## 事例 2 9 循環水停止により 1 次処理機能を回復させた事による水質改善事例

### 1 基本情報および一年間の測定結果等

流入				放流
	① 循環水の採水箇所	② 循環バルブ(灰色)	③ 循環水調整BOX

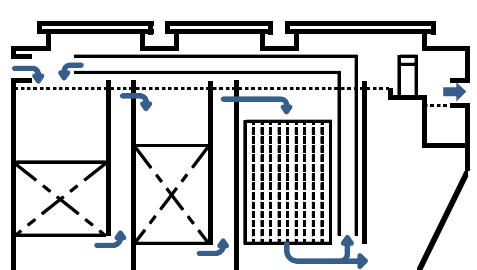
① 循環水量 2.0L/分 常時稼働している。	② 循環バルブを全閉にしても、循環水が停止しない構造。	③ 循環水を停止するには、 ④ 調整ゲートを下げ、2次処理に循環水を戻す。

- ① 循環水の常時稼働により、固液分離機能が低下している。
- ② 1次処理流出水透視度が7度に低下している。

- ① 1次処理の固液分離機能を高めるため、循環水を停止して下さい。
- ② 2次処理に堆積した汚泥は、逆洗と併せて移送して下さい。

放流水の水質		措置① 平成 25年 10月 18日 (法定検査から 2日後)
透視度(度)	17	指示通り調整しました。 逆洗後、汚泥移送を行い循環水を停止しました。
pH	6.9	
DO(mg/L)	3.6	
放流水の水質		措置② 平成 25年 11月 4日 (法定検査から 19日後)
透視度(度)	26	1室にスカムが1cm浮上し、1次処理流出水透視度が12度に向上しました。 現状の調整で経過観察します。
pH	6.9	
DO(mg/L)	4.2	
放流水の水質		措置③ 平成 25年 11月 19日 (法定検査から 34日後)
透視度(度)	31	放流水透視度31度に回復しました。 1次処理流出水透視度12度。
pH	7.2	
DO(mg/L)	4.9	
放流水の水質		措置④ 平成 年 月 日 (法定検査から 日後)
透視度(度)		
pH		
DO(mg/L)

- ① 循環水は停止しています。
- ② 循環水量調整ゲートの位置を変更しないで下さい。
